# Skodsborgparken I

Skodsborg, 3. marts 2026

## Nye vinduespartier

Figur 3. Type 1.

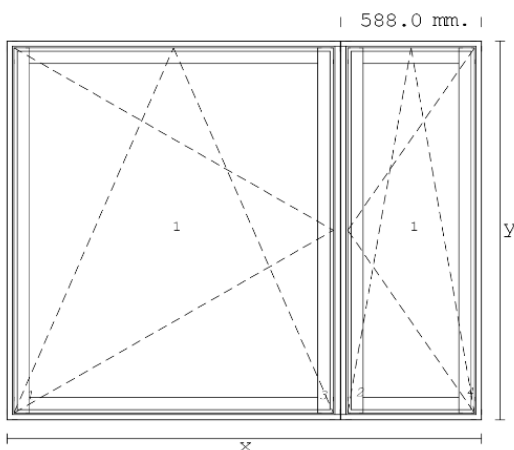
Vinduespartierne i facadeplanet er delvist udskiftet mod både øst og vest. Der er i 1999 givet tilladelse til en ny opdeling af vinduerne mod øst og det er denne, som der er taget udgangspunkt i.

Herunder ses de nye typer hvor X angiver bredden, Y højden og de 588 / 808 mm er et fast mål, som skal sikre en ensartet placering af sprosser. Det smalle vindue i type 1 placeres altid til højre på både øst og vest facaden.

Figur 4. Type 2.

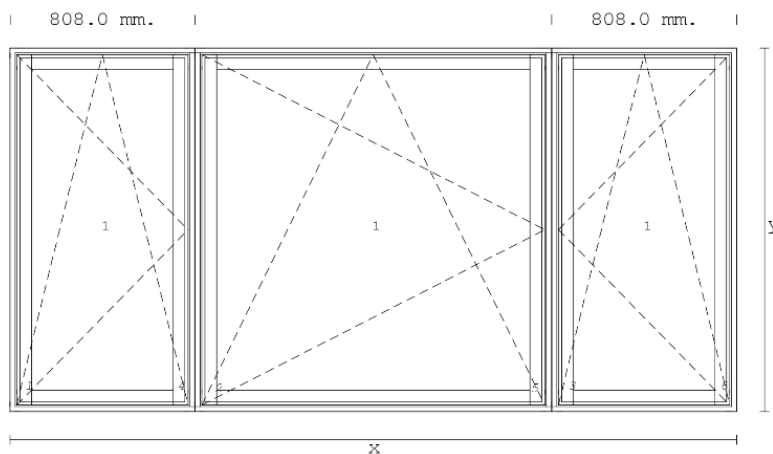
Af hensyn til fremtidigt vedligehold og omkostninger forbundet hermed samt elementernes levetid ønsker foreningen at overgå til vinduer i træ/alu. Dermed understøttes en mere bæredygtig forvaltning af ejendommen. Da elementerne skal være som energiklasse A ændres vinduerne fra vendevinduer til indadgående kip/dreje vinduer, så de forsat kan pudses udvendigt af beboerne selv. Vægten på ruderne med 3-lags termoglas betyder, at det ikke muligt at beholde vinduerne som vendevinduer. (grundet manglende stabilitet og bæreevne i vendebeslag).

- Udvendig karm i alu: Ral 9005 (sort)
- Indvendig karm i malet fyr\*: Ral 9010 (hvid)
- Udvendig ramme i alu: NCS S 7020 Y80R (ægte kastanje)
- Indvendig ramme i malet fyr\*: Ral 9010 (hvid)

Spacere mellem ruderne bliver sorte, ruderne er 3-lags lavenergi og der installeres udluftningsventil.
